Mission régionale d'autorité environnementale

Avis

Projet d'extension de la Marina de l'Étang Z'Abricots

n°MRAe 2022APMAR2

*Plan de masse du projet
(extrait de la note de présentation)*

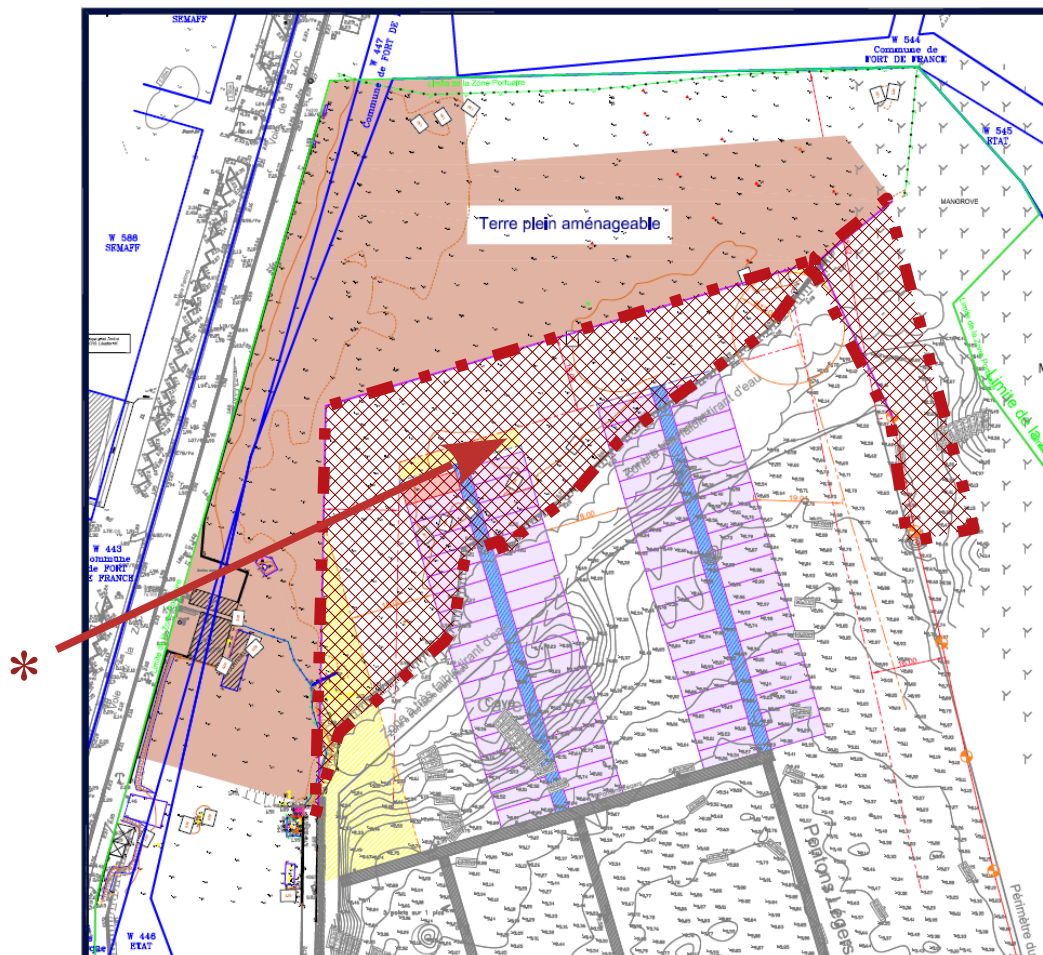
* Secteurs couverts par une zone de mangrove dégradée maintenue en ZNIEFF dont la suppression est projetée pour la réalisation du projet visé.

Le dossier présenté ne traite pas des aménagements de la baie nécessaire à l'apponement effectif des 77 navires supplémentaires attendus pas plus que des modalités de pré-stockage, de transport et de stockage temporaire sur l'ancien site carrier de Bois Soldat sur la commune du François.

La MRAe recommande de prendre en compte, dans l'étude d'impact environnemental, les travaux liés à la réalisation des appontements supplémentaires requis au titre de l'accueil des 77 navires pour lesquels l'extension de la Marina est prévue au titre de l'analyse des incidences environnementales du projet comme des mesures d'évitement, de réduction, de compensation et d'accompagnement qui pourraient en découler.
